品番	SH381BA	品名	防露式手洗付密結形ロータンク	1 / 3
----	---------	----	----------------	-------

衛生陶器補修品互換性情報 No. E0026

件名 タンク整流ジャバラについて

タンクふた底の違い

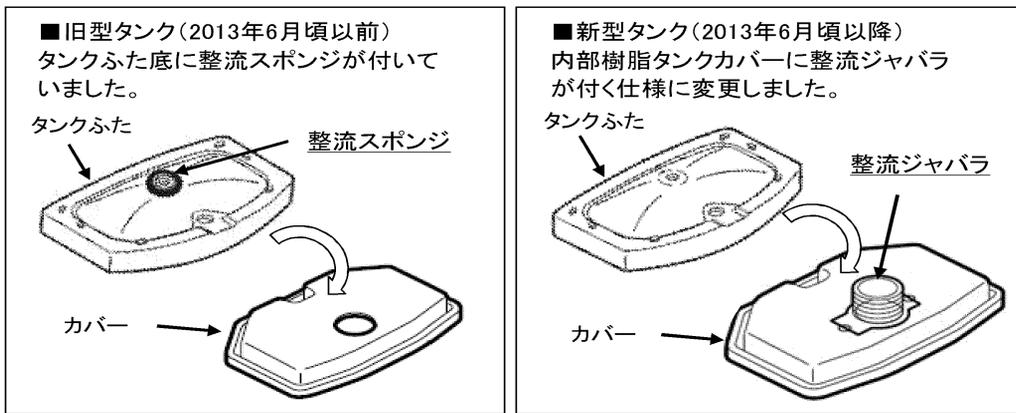
■対象製品のタンクふたには、ふた底に整流スポンジが付いているものと、付いていないものがあります。2013年6月頃から順次整流ジャバラ式に切り替えられています。(タンクふた、カバーは製品により形状が異なります)

- 現行製品は整流ジャバラ式に切り替わっていますので、整流スポンジは付いていません。
- 現在のタンクふた、陶器タンク一式、内部樹脂タンク一式、内部樹脂カバーのみの補修品には、整流ジャバラが付いていますので、補修の際、タンクふた底に整流スポンジが付いていた場合は、はがして整流ジャバラ式に切り替えてください。
- 整流スポンジを付けたまま、整流ジャバラ仕様のカバーを付けると、ふたが浮いてがたつきや漏水の原因となりますので、必ず整流スポンジは、はがしてください。
- 既に整流ジャバラが付いている製品に対して、補修品を手配すると整流ジャバラがだぶる場合があります。その場合は破棄ください。
